DODATEK Č. 2

**„Sportovní areál U Červených domků, Hodonín – nové šatny, fotbalové hřiště –
rozšíření plochy UMT“**

Z M Ě N O V Ý L I S T

číslo: ZL č. 02

2.2. změna – Přeložka splaškové kanalizace

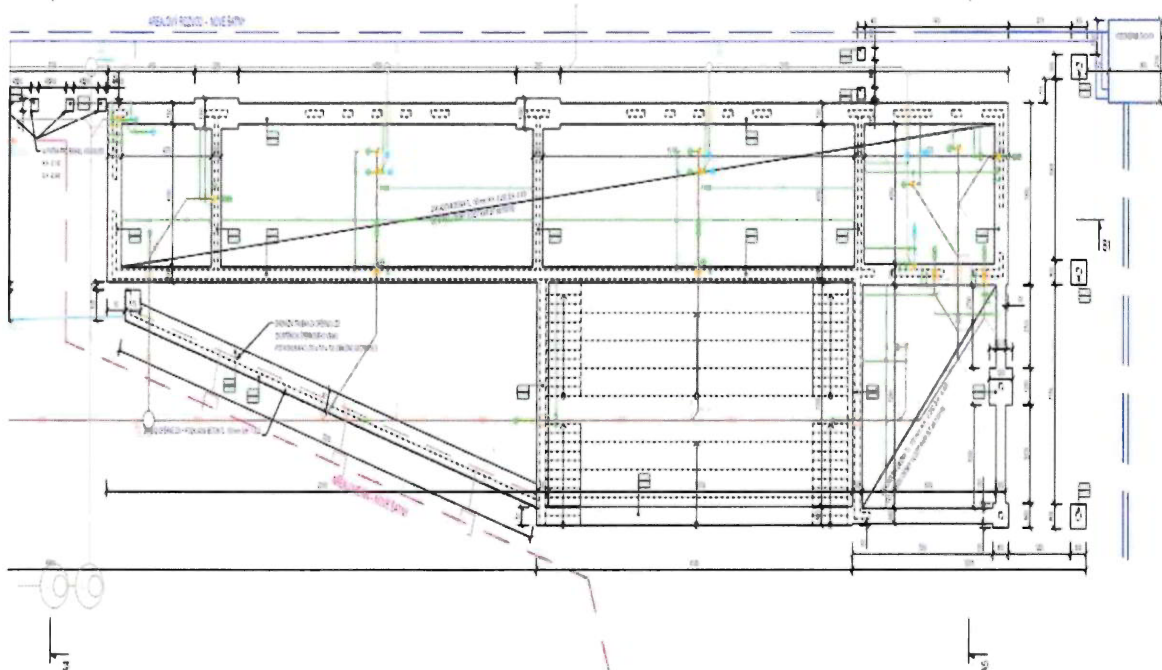
V průběhu realizace stavby byly zjištěny skutečné místní podmínky, které nebyly v době zpracování projektové dokumentace a zadávací dokumentace známy a nebylo je možné při vynaložení náležité odborné péče zadavatelem předvídat. Na základě ověření skutečné hloubky uložení stávající kanalizace a podrobného prověření možnosti provedení výkopových prací bylo zjištěno, že původně navržená trasa splaškové kanalizace vedená podél stávajícího hřiště s umělým povrchem není z technického hlediska možná, z důvodu vysokého rizika poškození stávajících sloupů osvětlení, sloupů oplocení a konstrukce hřiště s umělým povrchem. Tyto skutečnosti vyplynuly až v průběhu realizace stavby po ověření skutečného stavu v území a nebylo je možné objektivně zjistit v rozsahu potřebném pro návrh optimálního řešení v rámci přípravy veřejné zakázky. Za účelem zajištění řádného provedení stavby, zachování funkčnosti stávajících konstrukcí a eliminace rizik spojených s jejich poškozením bylo rozhodnuto o změně trasy splaškové kanalizace. Nově je kanalizace vedena podél jižní strany objektu SO II.101.1 Nové šatny.

Potřeba této změny vznikla v důsledku okolností, které zadavatel jednající s náležitou péčí nemohl předvídat, přičemž změna je nezbytná pro řádné dokončení díla a nemění jeho celkovou povahu. Nová trasa splaškové kanalizace je zakreslena v Příloze č. 4.

Dojde k změně trasy dle nové projektové dokumentace.

2.3. změna – Přeložka vodovodní přípojky

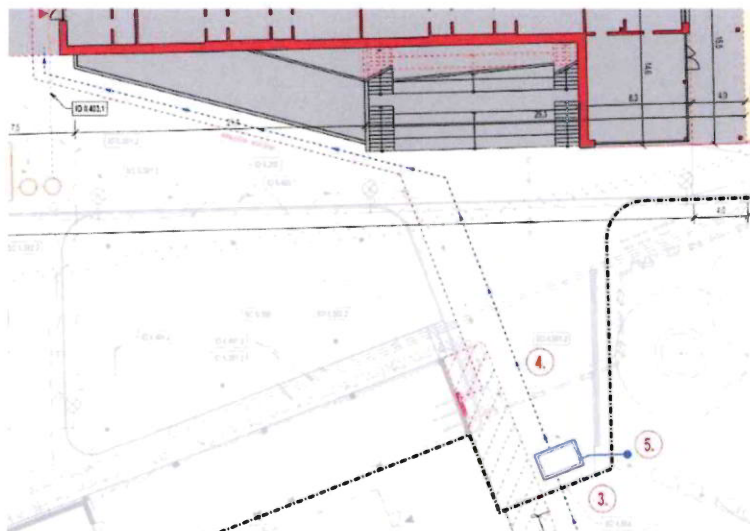
Na základě požadavku VaK Hodonín byla provedena změna polohy a velikosti vodoměrné šachty. V návaznosti na tento požadavek bylo nezbytné upravit také trasu vodovodní přípojky tak, aby odpovídala novému umístění vodoměrné šachty a požadavkům správce vodovodní infrastruktury. Nová trasa vodovodní přípojky a vodovodní šachty viz. Příloha č.5

V rámci přeložky vodovodní přípojky dojde k posunutí vodoměrné šachty a vodovodní přípojky dle nové projektové dokumentace.

2.4. změna – Změna materiálu potrubí horkovodu + připravenost pro další etapu

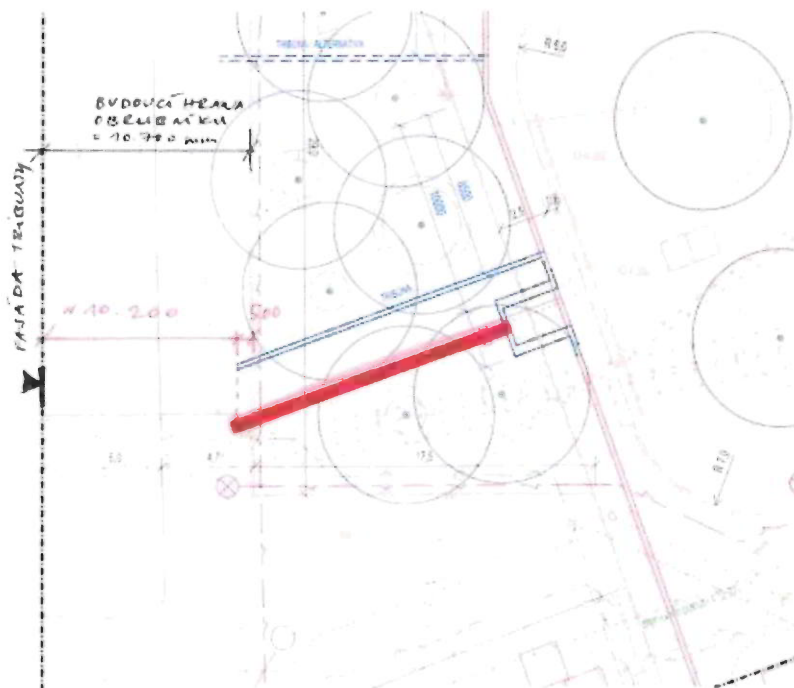
V průběhu realizace stavby vznikla potřeba změny materiálového řešení horkovodního potrubí. Důvodem změny je nutnost napojení nově budovaného rozvodu na stávající přípojku horkovodu, která je provedena z ocelového předizolovaného potrubí. S ohledem na technické požadavky provozovatele a zajištění kompatibility, bezpečnosti a dlouhodobé spolehlivosti celého systému bylo požadováno použití stejného typu potrubí, jaký je použit na stávající přípojce.

Současně bylo v průběhu realizace stavby rozhodnuto o provedení stavební připravenosti pro navazující etapu výstavby, spočívající v přípravě napojení budoucích tribun. Tato úprava představuje doplnění prací souvisejících s realizovaným dílem, jejichž provedení v rámci probíhající výstavby je z technického i ekonomického hlediska účelnější než jejich následná samostatná realizace po dokončení stavby.

Navrhované potrubí polyethylen PE-Xa izolované polyuretanové pěně bude nahrazeno ocelovým předizolovaným potrubím PIP 130A. Na trase potrubí bude vložena kompenzační smyčka a odbočka s potrubím, jako příprava pro další etapu.

2.7. změna – Změna retenčních nádrží

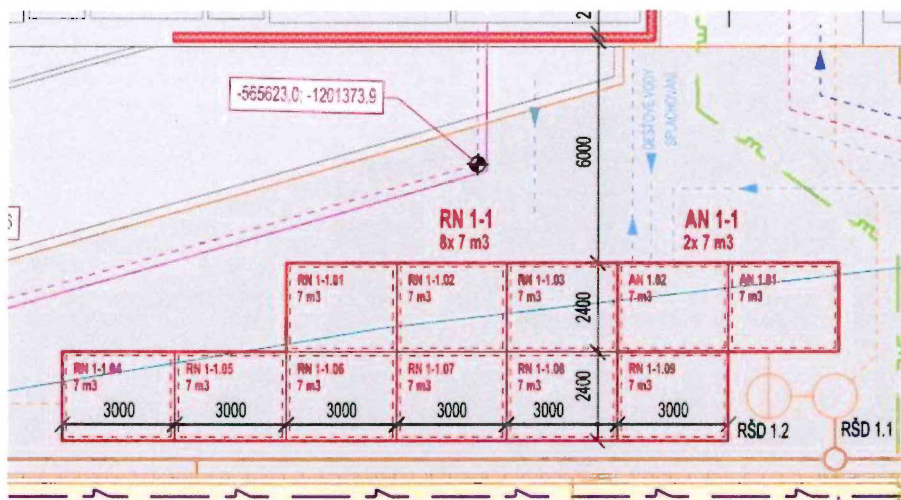
Při provádění prací a průzkumných výkopů byla zjištěna vysoká hladina podzemní vody v úrovni přibližně cca 2,2 m pod terénem. Tato skutečnost nebyla v době zpracování projektové dokumentace ani zadání veřejné zakázky známa a zadávací dokumentace s takto vysokou hladinou podzemní vody neuvažovala. Na základě zjištěných hydrogeologických podmínek bylo vyhodnoceno, že realizace retenčních nádrží v původně navrženém rozsahu by vedla k průsakům podzemní vody a k destabilizaci stěn výkopů. S ohledem na uvedené skutečnosti je nutné provést

změnu retenčních nádrží – bylo navrženo upravit technické řešení retenčních nádrží a snížit jejich objem na hodnotu požadovanou správcem vodohospodářské infrastruktury, společností Vodovody a kanalizace Hodonín, a.s. Nová poloha a rozměry retenčních nádrží jsou uvedeny v Příloze č. 6 tohoto dodatku.

2.9. změna – VZT – změna potrubí a tlumičů – změna dle PD

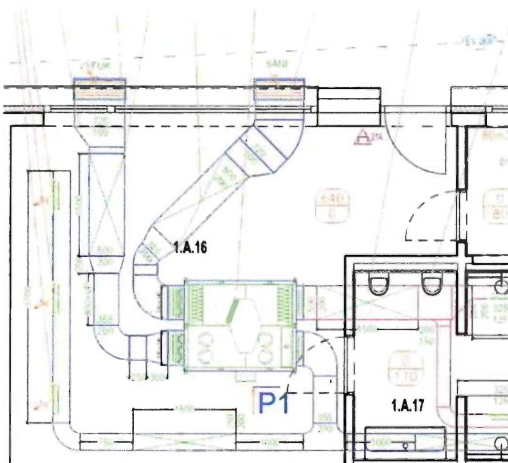
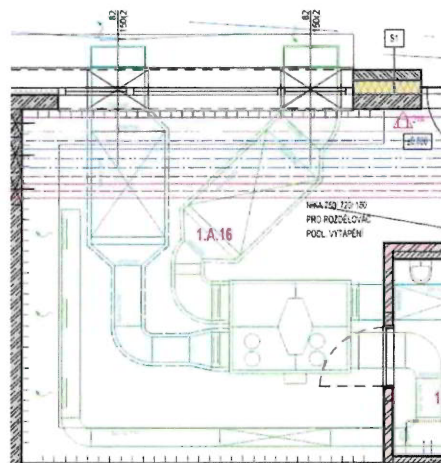
Při koordinaci jednotlivých profesí bylo zjištěno, že původně navržené vzduchotechnické tlumiče neumožňují prostorové uspořádání všech navazujících technických instalací. Při zachování původních rozměrů tlumičů by nebylo

možné provést rozvody ústředního vytápění (UT) a zdravotně technických instalací (ZTI) v souladu s požadavky projektové dokumentace a technických předpisů.

Za účelem zajištění koordinace jednotlivých profesí a funkčnosti všech technických zařízení budovy bylo navrženo upravené technické řešení spočívající ve změně tvaru vzduchotechnických tlumičů jejich zploštěním při zachování požadovaných akustických a provozních parametrů. Uvedené práce představují dodatečné stavební práce nezbytné pro řádné dokončení díla.

Název : Řez A1

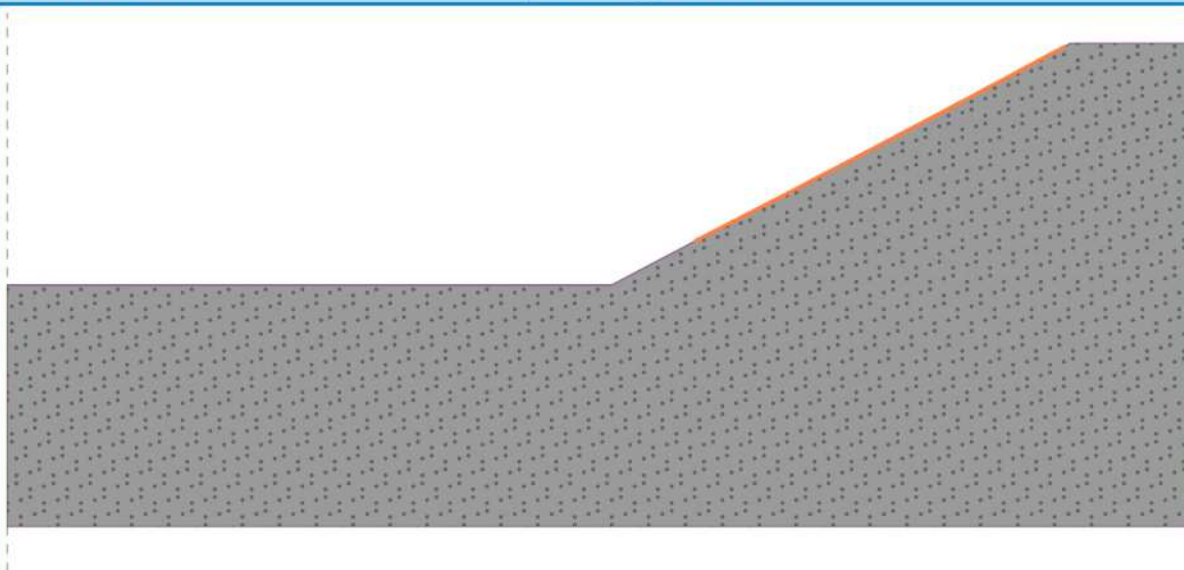
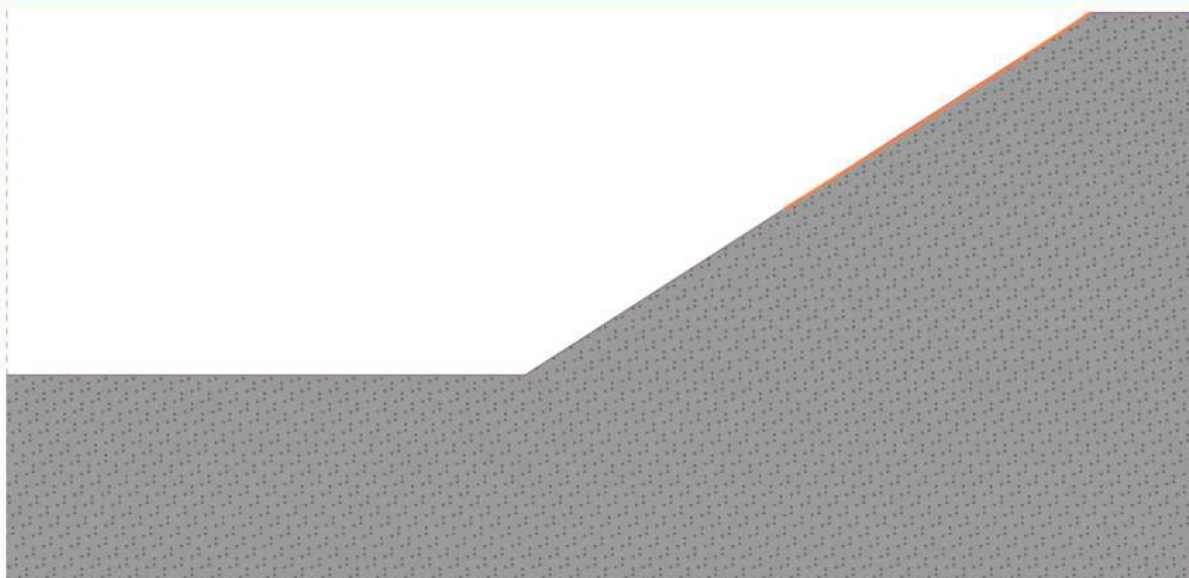
Požadavkem objednatele bylo posoudit možnost provádění násypů (viz obr.) z materiálu charakteru třídy S2.

Násyp musí být řádně zhutněný. Jelikož materiál třídy S2 je zhutnitelný obtížně, doporučujeme např. provést násyp ve větší šířce, nedokonale zhutněnou zeminu na okraji následně strhnout a vymodelovat svah do finálního tvaru.

Stupeň bezpečnosti = $1,03 < 1,20$
